Bescheid

**über die Änderung und Ergänzung der
allgemeinen bauaufsichtlichen Zulassung
vom 18. August 2014**

Z-33.43-1165

Wärmedämm-Verbundsysteme mit angeklebtem und angedübeltem Wärmedämmstoff

Anlage 9

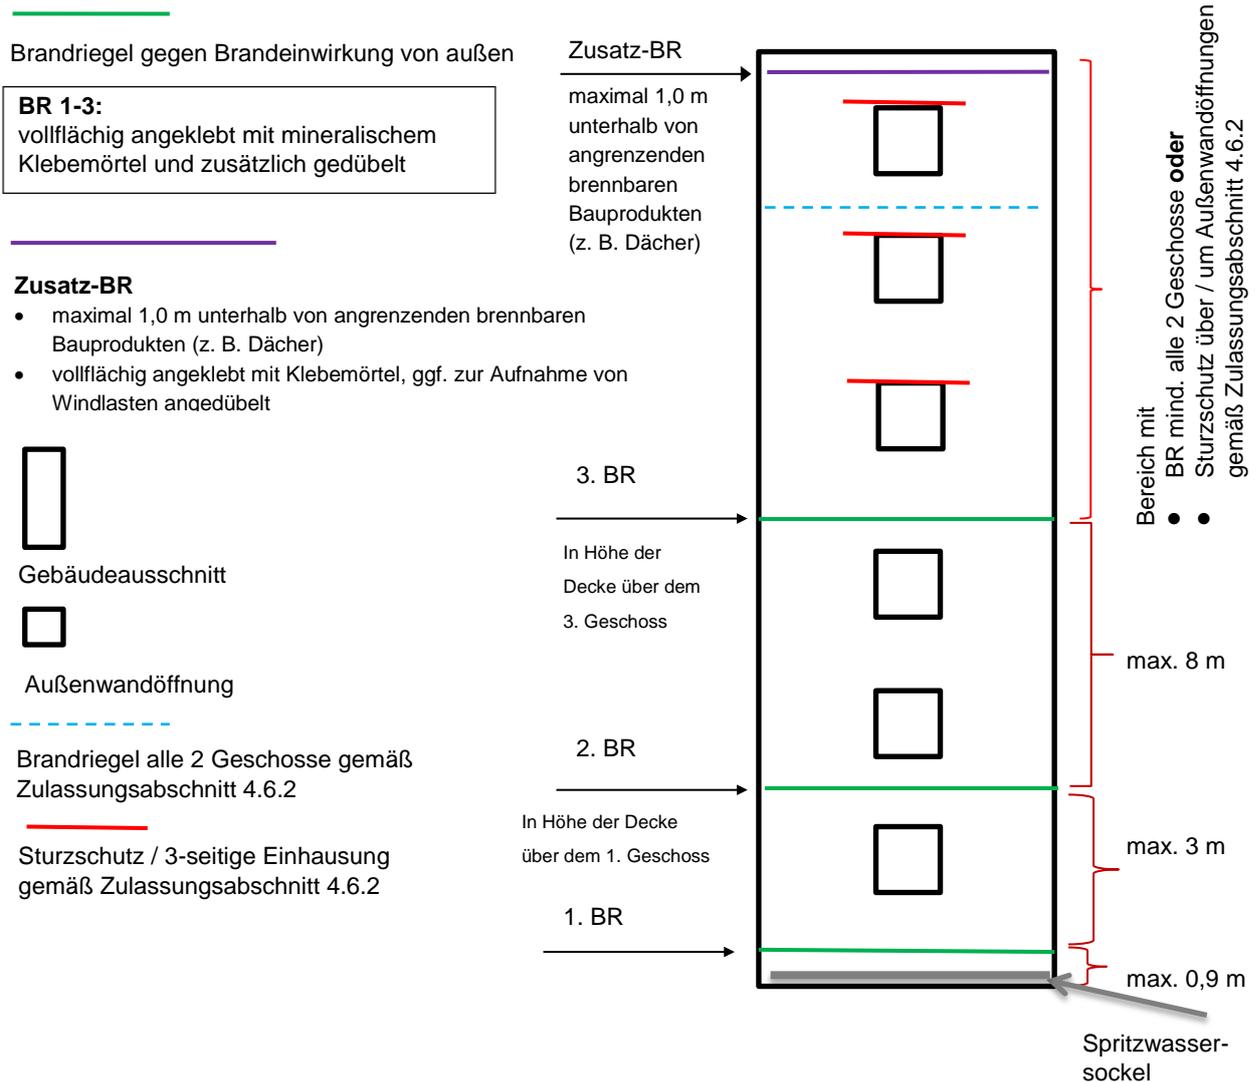
4.11.1 Für schwerentflammbare WDVS mit bis zu 300 mm dicken EPS-Platten müssen zusätzlich zu den in Abschnitt 4.6.2 enthaltenen Bestimmungen folgende konstruktiven Maßnahmen gegen eine Brandeinwirkung von außen ausgeführt werden: (siehe Anlage 9)

1. ein Brandriegel an der Unterkante des WDVS bzw. maximal 90 cm über Geländeoberkante oder genutzten angrenzenden horizontalen Gebäudeteilen (z. B. Parkdächer u. a.)

2. ein Brandriegel in Höhe der Decke des 1. Geschosses über Geländeoberkante oder angrenzenden horizontalen Gebäudeteilen nach Nr. 1, jedoch zu dem darunter angeordneten Brandriegel mit einem Achsabstand von nicht mehr als 3 m. Bei größeren Abständen sind zusätzliche Brandriegel einzubauen.

3. ein Brandriegel in Höhe der Decke des 3. Geschosses über Geländeoberkante oder angrenzender horizontaler Gebäudeteile nach Nr. 1, jedoch zu dem darunter angeordneten Brandriegel mit einem Achsabstand von nicht mehr als 8 m. Bei größeren Abständen sind zusätzliche Brandriegel einzubauen.

4. weitere Brandriegel an Übergängen der Außenwand zu horizontalen Flächen (z. B. Durchgänge, -fahrten, Arkaden), soweit diese in dem durch einen Brand von außen beanspruchten Bereich des 1. bis 3. Geschosses liegen.

Die Brandriegel müssen folgende Anforderungen erfüllen:

- Höhe ≥ 200 mm
- nichtbrennbare Mineralwolle-Lamellenstreifen, Baustoffklasse A1 oder A2 nach DIN 4102-1 bzw. Klasse A1 oder A2- s1, d0 nach DIN EN 13501-1, nicht glimmend, aus Steinfasern mit einem Schmelzpunkt von mindestens 1000 °C geprüft nach DIN 4102-17, mit einer Rohdichte zwischen 60 und 100 kg/m³

- mit mineralischem Klebemörtel (Bindemittel: Kalk und/oder Zement) vollflächig angeklebt und
- zusätzlich mit WDVS-Dübeln angedübelt (entweder durch den bewehrten Unterputz hindurch, oberflächenbündig unter dem bewehrten Unterputz oder im Mineralwolle-Lamellendämmstoff versenkt)

- Verdübelung mit zugelassenen WDVS-Dübeln bestehend aus Dübelteller und Hülse aus Kunststoff sowie Spreizelement aus Stahl, Durchmesser des Dübeltellers ≥ 60 mm, Rand- und Zwischenabstände der Dübel: mindestens 10 cm nach oben und unten, maximal 15 cm zu den seitlichen Rändern eines Brandriegel-Streifenelements sowie maximal 45 cm zum benachbarten Dübel

Weiterhin ist ein Brandriegel (wie vorstehend beschrieben) maximal 1,0 m unterhalb von angrenzenden brennbaren Bauprodukten (z. B. am oberen Abschluss des WDVS unterhalb eines Daches) in der Dämmebene des WDVS anzuordnen. Dieser Brandriegel ist mit einem Klebemörtel vollflächig anzukleben; eine zusätzliche Verdübelung mit zugelassenen WDVS-Dübeln ist jedoch nur auszuführen, wenn sie zur Aufnahme der Lasten aus Winddruck (Windsog) benötigt wird.

Die für schwerentflammbare WDVS mit max. 300 mm dicken EPS-Platten in Abschnitt 4.6.2 vorgeschriebenen Maßnahmen im Bereich von Außenwandöffnungen müssen erst oberhalb des Brandriegels nach Nr. 3 ausgeführt werden.

Das applizierte WDVS muss von der Unterkante des WDVS bis mindestens zur Höhe des Brandriegels nach Nr. 3 folgende Anforderungen erfüllen:

- Mindestdicke des Putzsystems (Schlussbeschichtung + Unterputz) entsprechend Abschnitt 3.5
- an Gebäudeinnenecken sind in den bewehrten Unterputz Eckwinkel aus Glasfasergewebe, Flächengewicht $\geq 280 \text{ g/m}^2$ und Reißfestigkeit $> 2,3 \text{ kN/5 cm}$ (im Anlieferungszustand) einzuarbeiten.
- Verwendung von EPS mit einer Rohdichte max. 25 kg/m^3 und
- Verwendung eines Armierungsgewebes mit einem Flächengewicht von $\geq 150 \text{ g/m}^2$
